『福島県原子力発電所安全確保技術検討会が取りまとめた8項目の要求事項』に対する検討状況について

要求事項②に対する検討状況（2 / 2）

3号機 使用済燃料プール内の制御棒等 高線量機器取り出しについて

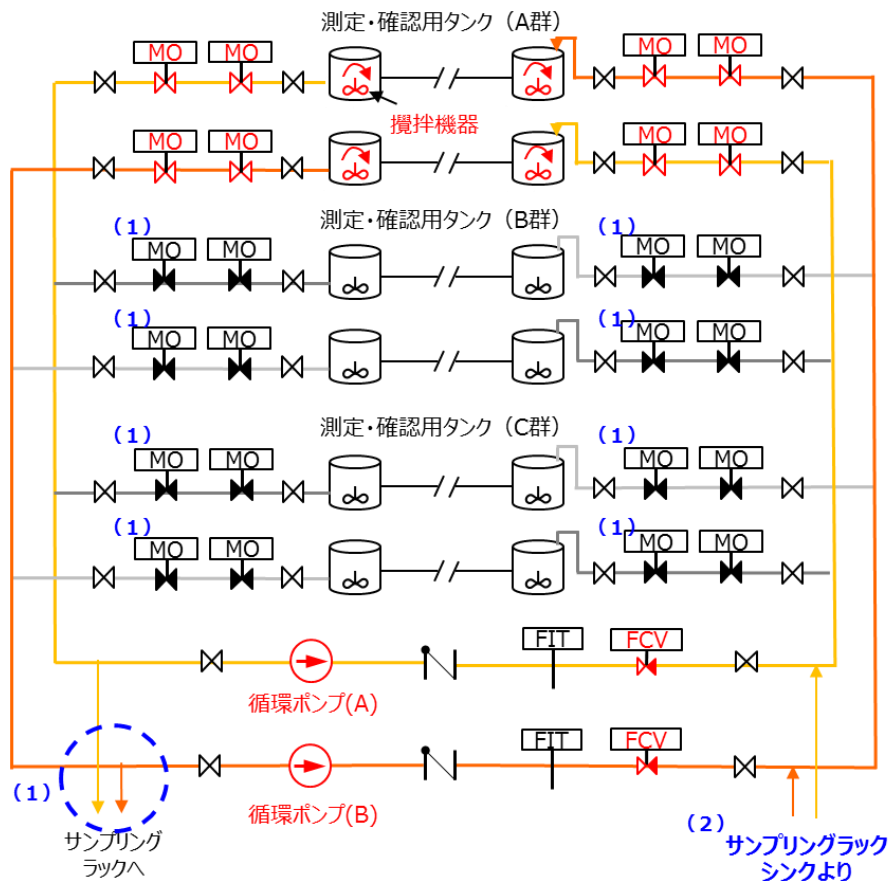
測定・確認用設備（K4タンク群）における測定試料の均質化については、水に溶けない粒子状の放射性物質を考慮して循環・攪拌の運用管理を行うとともに、排出後のタンク底部の残水や沈殿物の残存の影響を適切に監視すること。

- 測定・確認用設備での循環攪拌の効果は、粒子状放射性物質の粒径によって変わる可能性がある。ALPSでの処理直後において小さい粒子であっても、長期間の貯留中に凝集して大きな粒子に変化している可能性もある。測定・確認用設備での試料採取においては処理水の性状変化に注意すること。（令和3年度第9回廃炉安全監視協議会）
- タンク連絡管より低位のタンク底部の残水や沈殿性の放射性物質の残存の影響への処置・対策については充分検討すること。（令和3年度第9回廃炉安全監視協議会）
- タンク内のALPS処理水の放射能濃度の均質化は、希釈後のトリチウム濃度を評価する前提となる必須のものである。循環攪拌運転時間は実証試験結果を踏まえて十分に検討し運転手順に定めること。（令和3年度第9回廃炉安全監視協議会）

- 多核種除去設備における処理の過程においてフィルタ処理を行っており、処理水に固体状の物質はそもそも含まれない設計。
- また、測定・確認用タンクの底部については、定期的な清掃を実施。
- さらに、貯留タンク等から測定・確認用設備（K4タンク群）に受け入れるまでの移送ラインにフィルタユニットを設置することで、測定・確認用タンクへの固体状物質の流入を防止する設計。
 - 貯留タンク等から測定・確認用設備（K4タンク群）までの移送ライン・フィルタユニットは現在検討中。
 - フィルタユニットの主な仕様は以下の通り。
 - ・ フィルタユニットは「粗取フィルタ」と「微細フィルタ」を直列配置した構成。
 - ・ フィルタエレメントの交換により、捕集するSSの状況に応じてろ過精度を変更できる設計。

- 循環攪拌運転時間は実証試験結果を踏まえて運転手順書に反映。
- 測定・確認用設備におけるサンプリングは、循環ラインに設けたサンプリングポイントで実施。
- 循環ラインにおける各タンクは、タンク底部に設けた連結配管で接続され、放出時にも連結配管を利用。
 - 固体状の物質が流出するような液体性状の場合、サンプリングポイントにおけるサンプリングで検知可能
- サンプリング水は、『水に溶解』、『水に不溶解』に関わらず放射性物質の測定が行われるため、固体状の放射性物質も検知。
- また、サンプリング水に対して浮遊物質濃度（SS濃度）の確認も実施。

希釈用海水の港湾内工事（1）

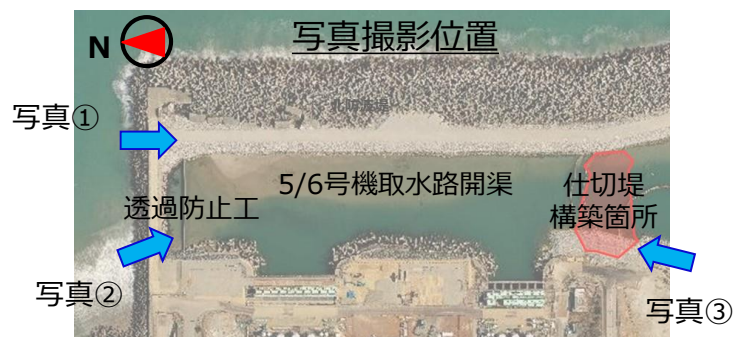
希釈用海水の取水については、5/6号機取水路開渠の放射性物質が混入しないよう、運用開始までに除去等の対策を講じるとともに、取水した海水に含まれる放射性物質の濃度を定期的に監視すること。

- 港湾内の海水モニタリングの結果海水中のセシウム濃度は1 Bq/Lを超えていることを考えると、生物濃縮が心配される。港湾内の汚染された海水をわざわざ沖合に放出しているという風評に繋がりがねないので、取水に当たっては十分配慮すること。（令和3年度第5回技術検討会）
- 希釈に使う海水の濃度は、環境(外洋海水濃度)と同じレベルでないといけない。希釈海水の取水においては港湾内の放射性物質を流入、混入させないように最大限の処置や配慮をすること。（令和3年度第6回技術検討会）

- 取水のための港湾内工事として、比較的放射性物質濃度の高い1-4号機側の港湾から仕切するため、5,6号機取水路開渠に仕切堤（捨石傾斜堤+シート※）を構築する。
- また、港湾外から希釈用の海水を取水するため、北防波堤の透過防止工の一部の撤去する。
- さらに、5,6号機取水路開渠内の環境改善を目的に堆砂を撤去（浚渫）する。放出以降も必要に応じて港湾内の浚渫を実施予定。

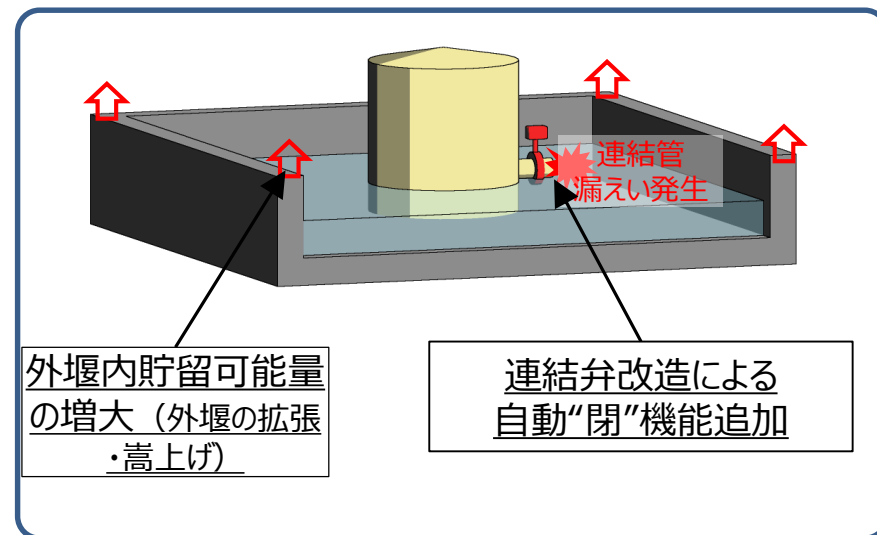
処理水の漏えいや意図しない放出などの異常発生に備え、影響低減のための機動的対応を迅速かつ確実に実施できる手順書の整備、訓練による対応力の向上に努めること。また、機動的対応における時間的余裕を確保するため、設備面における重層的対策を講じること。

- 設備機器が耐震重要度分類「Cクラス」で設計される等、非常時に設備が損傷する前提とした備えが必要と理解している。測定・確認用設備の連結弁からの漏えいに関連して、「連結弁の閉時間は、漏えい箇所数にもよるが、弁1個の閉時間は5分～10分程度と想定」としている一方、「連結管が完全に破断した場合等、弁近傍への接近が困難なことも想定され、時間を要する可能性もある」と認めているように、対応に困難がともなうことが予想される。様々な場面を想定した対応マニュアルが必要である。また、その対応が実行可能かどうか、対応者の力量向上を含めて検証するべき。（令和3年度第9回廃炉安全監視協議会）
- 地震による測定・確認用タンクの滑動により連結管等が損傷し、タンク内包水が漏えいした場合、タンク堰内（貯留面積2,210m²）には全てのタンク内包水量（35,000m³）は貯留できない。タンク堰の高さはタンク1基分1,000m³貯留すると50cm位であり、タンクからの漏えい水が堰を溢水しないようにするために緊急対応（タンク連絡弁を閉止することや堰内漏えい水の排水処理等）が必要である。（令和3年度第6回技術検討会）
- タンクから処理水が漏えいした場合の気中被ばくの評価を0.4μSvとしている。処理水を2週間で回収することを前提としているが、堰外に漏えいすることも考えられるため、それは不可能である。気中被ばくの評価は過小評価である。（令和3年度第6回技術検討会）

- 地震への対応に関しては、「技術検討会」の場でご説明した通り、下記の機動的対応を実施することを考えている。
 - 震度5弱以上の地震発生時、連結弁が開状態となっているタンクについて、優先的に現場確認を行い、漏えいが確認された場合は速やかに連結弁を閉とする。
 - 地震により耐震Cクラスのタンク等が損傷し、貯留水が敷地外へ著しく漏えいすることを防止するために基礎外周堰を設置する。当該堰については耐震Bクラスとし、Bクラスの構築物に要求される水平方向設計震度に対して、必要な強度を確保する。
 - 貯留水が漏えいし、基礎外周堰内に溜った場合には、仮設ポンプ・高圧吸引車等にて漏えい水の回収を行う。回収した漏えい水は、健全なタンク・建屋に排水を行う。
 - 機動的対応で使用する機器類等は既に配置しており、これらも適切に維持管理していく。
